# MKL リニアクランプ・ズィー - 空気圧 - 常時開 - 低コストタイプ 仕様変更

空気圧タイプ N/O 常時開

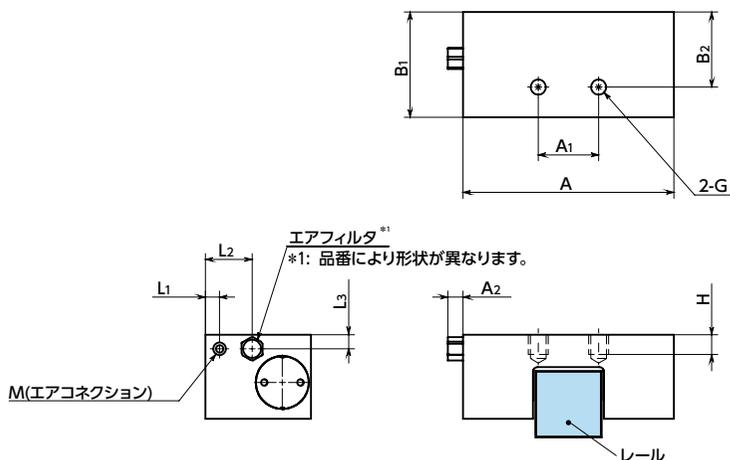
品番 <span style="color: red;">1</span>	保持力*1 (N)	A	A <sub>1</sub>	A <sub>2</sub>	B <sub>1</sub>	B <sub>2</sub>	G	H	L <sub>1</sub>	L <sub>2</sub>	L <sub>3</sub>	M	質量 (kg)
MKL-1501-AS1-A	500	47	15	—	39	15.5	M4	4.5	4.1	19.5	4.1	M3	0.19
MKL-2001-AS1-A	800	63	20	5	39	25	M5	5.5	4.7	18	4.7	M5	0.3
MKL-2501-AS1-A	950	70	20	5	35	25	M6	6.5	4.7	15.5	4.7	M5	0.32

レバー位置変更 → P.xxxx

対応不可
